PROGETTO DI VARIANTE DELLA PIATTAFORMA DI GESTIONE RIFIUTI SPECIALI IN LOCALITA' "CORONAS BENTOSAS" COMUNE DI BOLOTANA (NUORO)

PROGETTO DEFINITIVO Integrazioni volontarie

GENNAIO 2023

Figura 2.2/I: Individuazione scarichi SF2 ed SP1

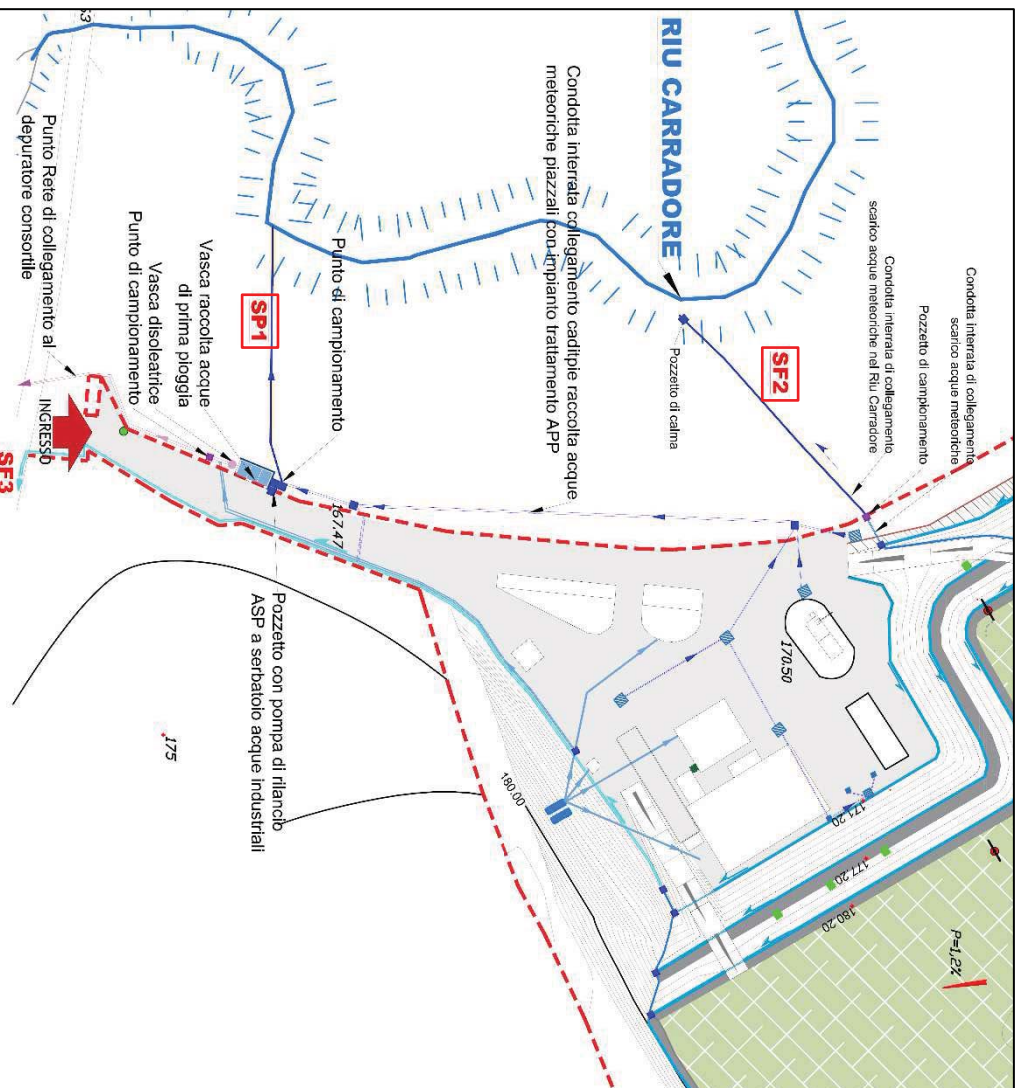
Il progetto prevede lo scarico nel rio Carradore di parte delle acque meteoriche incidenti esternamente all'impianto, identificato con la sigla SF2 e lo scarico delle acque di seconda pioggia, identificato con la sigla SP1 (Fig. 2.2/I).

In analogia allo scarico SP1, lo scarico SF2 sarà intubato mediante una condotta interrata corrente lungo la scarpata di raccordo tra la quota della discarica (circa 170,00 m s.l.m.) ed il p.c. in prossimità del Rio Carradore (circa 160,00 m s.l.m.). La nuova condotta sarà realizzata con una tubazione in PVC con (diametro 300 mm) di collegamento tra il pozzetto di ispezione e monitoraggio posto alla quota superiore ed un nuovo pozzetto di calma e sedimentazione posto al piede della scarpata, fuori dall'alveo, dal cui stramazzo le acque confluiranno nel l'adiacente alveo con deflusso libero, come avviene per lo scarico in esercizio.

Figura 2.2/II: Tracciato delle condotte ed identificazione dei punti di scarico

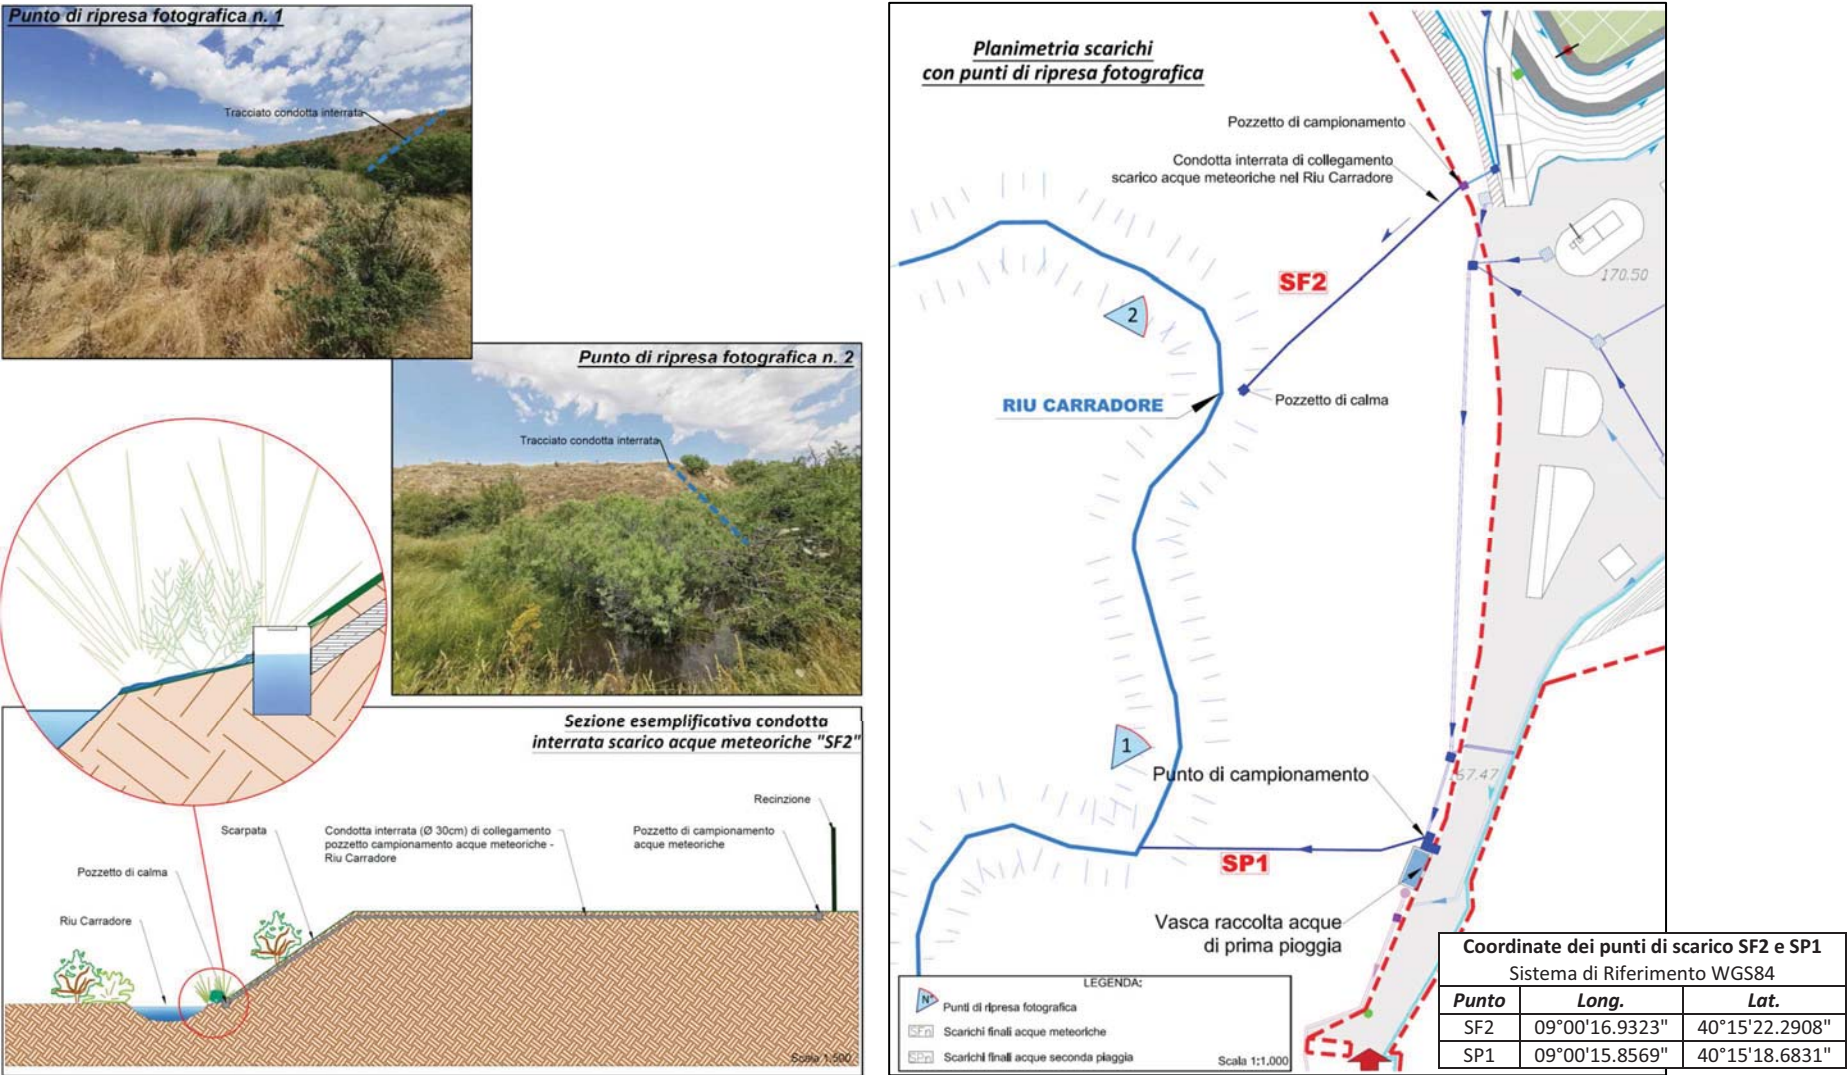
Il tracciato della condotta ed il punto di scarico puntualmente individuati in fase di costruzione, evitando interferenze con la vegetazione ripariale. I tracciati delle condotte, i particolari costruttivi, le coordinate dei punti di scarico e la documentazione fotografica sono riportati in **figura 2.2/II**.

Figura 2.5/II: Cumulo di materiali terrosi di riporto

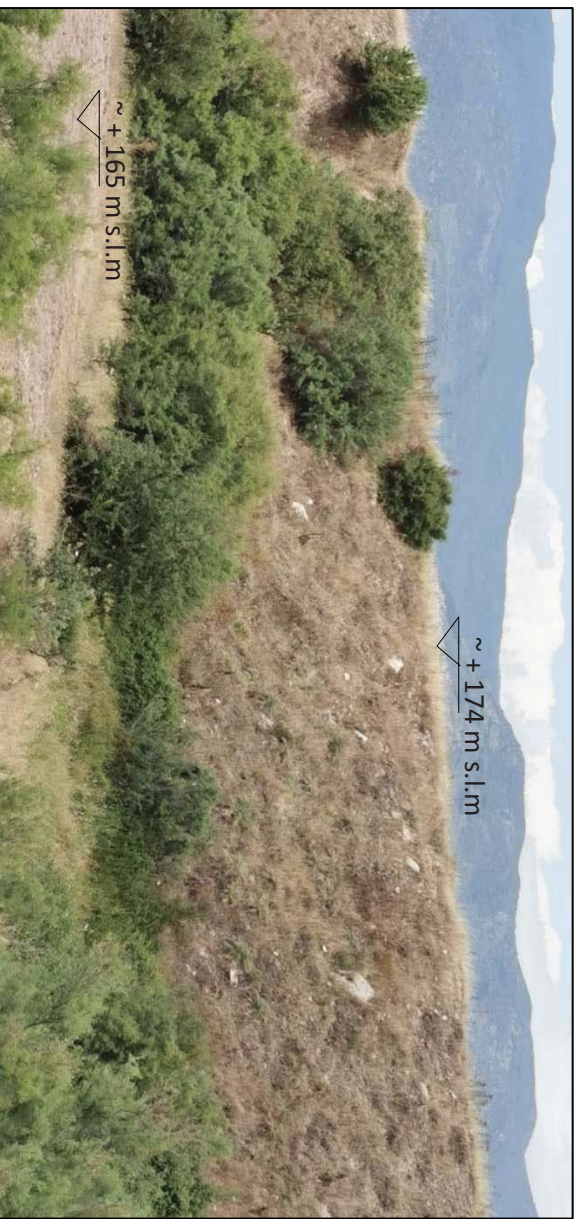
Le aree ad ovest e nord della discarica interessate dallo stoccaggio di materiali terrosi di riporto, abbancati negli anni 2001-2003, interessano complessivamente una superficie di circa m^2 53.306 in cui sono depositati circa m^3 200.000 di materiale in un cumulo di forma irregolare (Fig. 2.5/I). Attualmente la quota del p.c. delle aree circostanti è posta intorno + 165 m s.l.m., mentre le quote della superficie del cumulo variano tra + 166 e + 174 m s.l.m. (Fig. 2.5/II).

Il progetto originario prevedeva il reperimento dei materiali terrosi per la costruzione degli argini in modo generalizzato da tutta la superficie del cumulo di terra di scavo presente nelle aree poste a nord ed ovest della discarica. Successivamente alla presentazione del progetto di ampliamento della discarica si sono verificate due circostanze che comportano una variazione dell'area di prelievo dei materiali da costruzione:

- la presa d'atto da parte di Barbagia Ambiente di non disporre della proprietà dei terreni sul lato nord (mappali .133 e 159 del F.glio 70) e del terreno di riporto soprastante;
- la necessità di rilocalizzare nell'area sud di accumulo dei materiali di riporto (mappali 229 (parte), 231 e 235 del F.glio 70) un impianto fotovoltaico a terra, della potenza nominale di 994 kw, originariamente previsto in altro sito, oggetto di un autonomo progetto in fase di redazione e non facente parte del procedimento in esame.
